## 改善箇所説明図

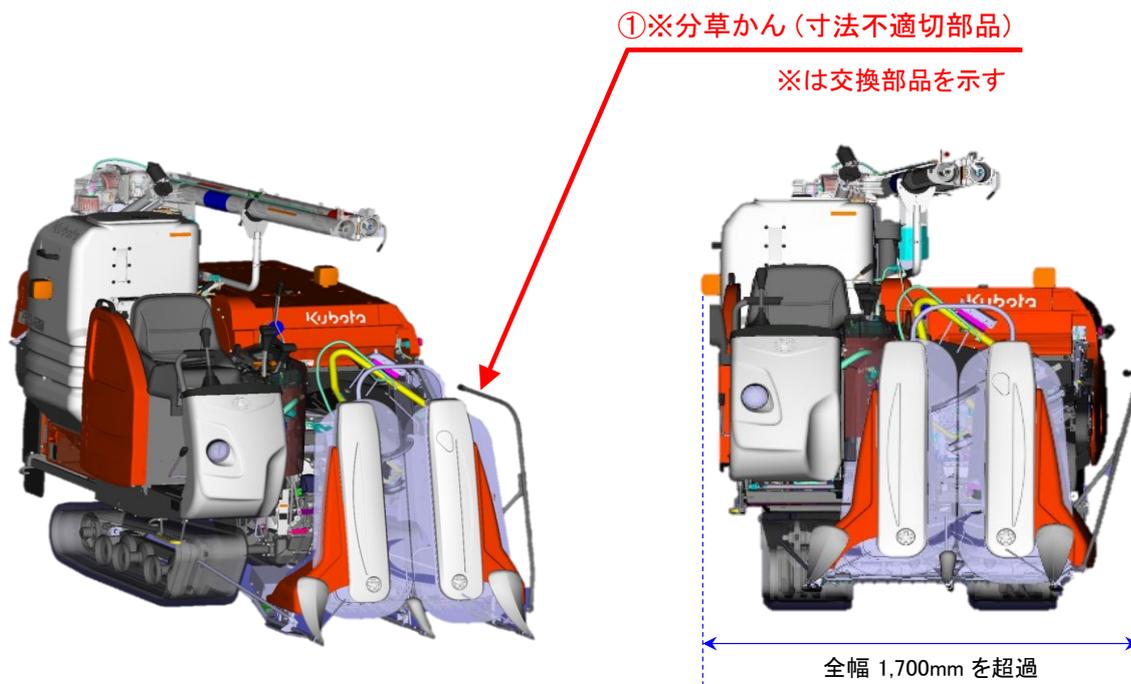
下図の部位、機種銘板の右上に白色マーキングを実施する。

### 不具合内容:

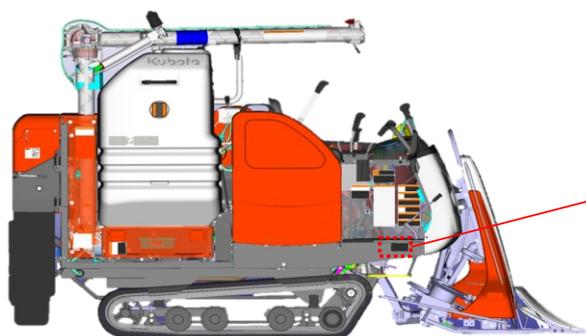
刈取脱穀作業車の分草かん(刈取脱穀作業中に作物をかき分ける装置)において、製造方法が不適切なため一部寸法が設計値を超過し、本機へ組付けた場合に車幅が1,700mmを超えるものがある。当該機は、車幅1,700mmを超える場合に必要な灯火器類(車幅灯・尾灯・制動灯・後退灯・後写鏡)を備えていないことから、保安基準に対して不適合となるおそれがある。

寸法を改善した部品(分草かん)へ全数交換する。
